Revisionstext V2053

Updaten des Senders

Überblick über die Änderungen bzw. Ergänzungen

Menü „Sprach Ankündigungen“

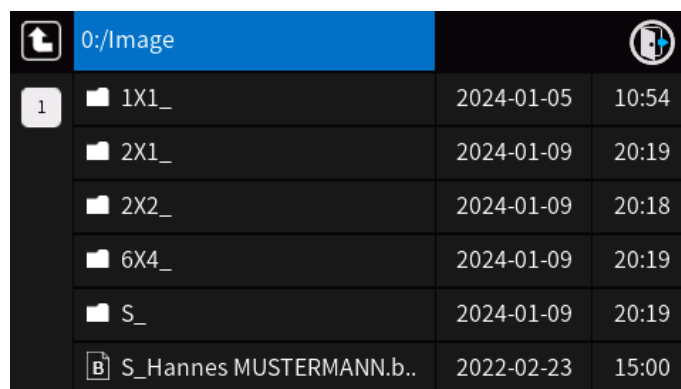
Anzahl der möglichen Benutzerwarnungen auf 12 erhöht.
